En respuesta a la aclaración solicitada mediante nota DEIA-DEEIA-AC-0030-1703-2025, con la cual indican comentarios de la Dirección Regional Metropolitana (mediante MEMORANDO DRPM-442-2024), tenemos a bien aclarar los siguientes comentarios mostrados en azul.

En aclaración al comentario anterior, se detalla que por error se mencionó en el título de la figura de la página 17 del INFORME DE ESTUDIO HIDROLÓGICO E HIDRÁULICO DE QBDA. SIN NOMBRE:

Foto 1. Vista de punto bajo producto de trabajos de movimiento de tierra pasados en la zona por la construcción de Taller de la Línea 2 y donde se acumulan aguas de lluvia por falta de drenaje; drenaje que deberá construirse por parte del proyecto Residencial SILVESTRE.

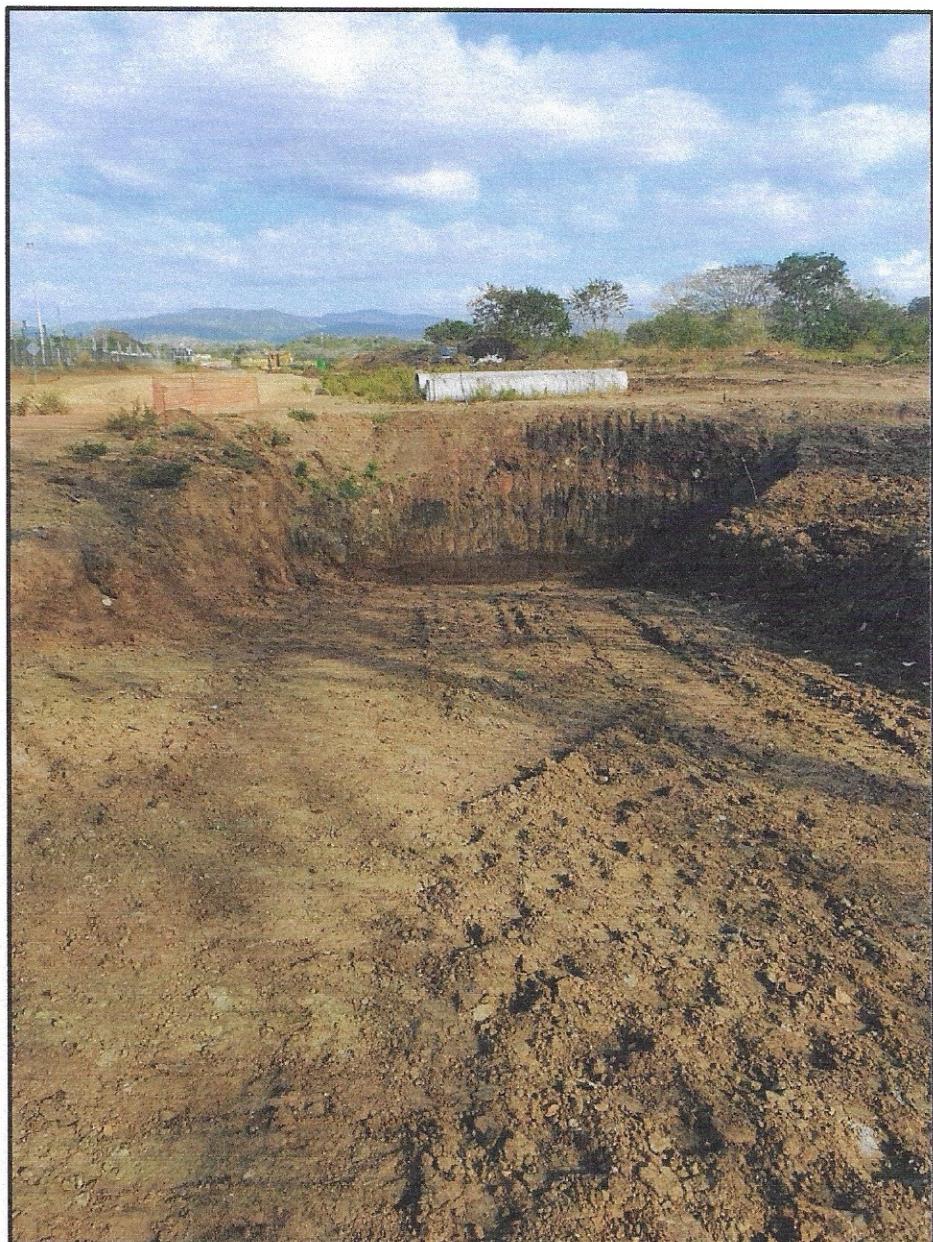
b. Existen tres Ciénegas dentro del polígono del proyecto SILVESTRE los cuales no han sido identificados, caracterizados y no se ha detallado en el manejo que se proporcionará dentro del desarrollo del proyecto SILVESTRE. Aclarar.

Producto del análisis de las fotos satelitales históricas del programa Google Earth desde el año 2003 al 2024 en la zona de interés, es robustamente sustentable que NO EXISTEN CIENEGAS dentro del predio del proyecto Residencial SILVESTRE. Las zonas demarcadas como ciéngas en la Figura 3.1. corresponden en realidad a abrevaderos artificiales que fueron construidos hace más de una década atrás para beneficio del ganado que era manejado en las fincas de la zona donde ahora se ubica el predio del proyecto Residencial SILVESTRE.
